Mairie de Saint-Sigismond
Communauté de Communes Arve et Montagnes
Procédure de DPMEC
VALORISATION du SITE D'ACCUEIL du PLATEAU D'AGY

COMPTE RENDU de la réunion d'examen conjoint du 18 décembre 2025

Schemas de circulation.

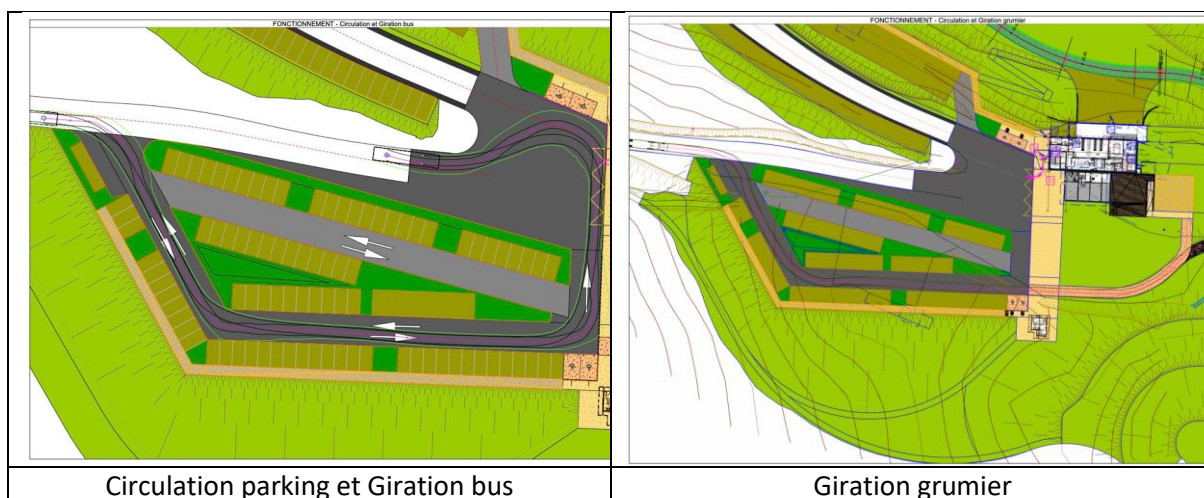
• Clarifier le fonctionnement de circulation, avec les bus notamment.	Concerne l'EE : schéma explicatif produit et expliqué par Akenes. (cf. plan de giration du bus
ONF mail 03 11 2025

EMPRISE DE LA SKI-ROUE SUR ESPACE AGRICOLE ET FORESTIER

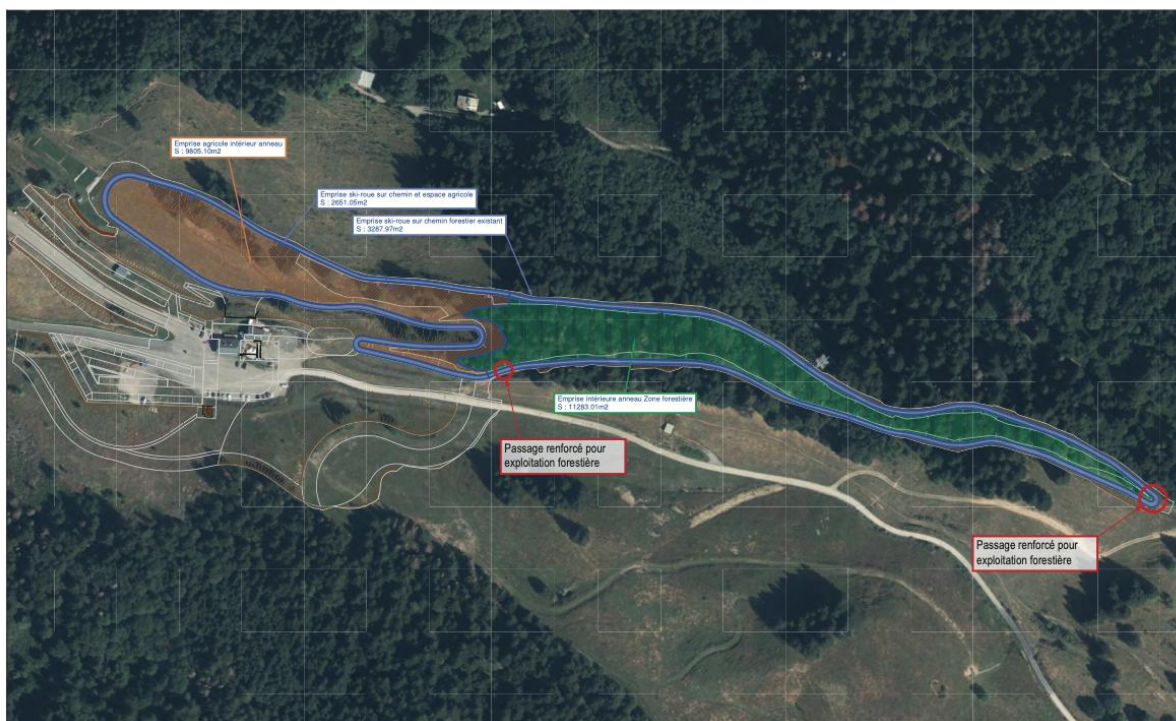
• Mener une concertation avec l'ONF	Cf ci-dessus.
• Réduire la largeur bitumée de la piste de skis-roues au strict nécessaire,	Déjà le cas dans le projet (PA). Cf mémoire en réponse à la MRAE (avis du 08 11 2025). La largeur de la piste a été réduite au maximum : Fuseau moyen entre 3.00m et 3.50m, avec réductions à 2.75m pour limiter terrassements dans les talus et éviter d'impacter les zones humides, et 4.00m dans les virages (contraintes techniques). Le projet a été optimisé pour prendre en compte toutes les contraintes : techniques et sécuritaires dans la pratique du ski-roue, limiter les impacts dans l'espace agricole et forestier , éviter tout impact sur les zones humides.
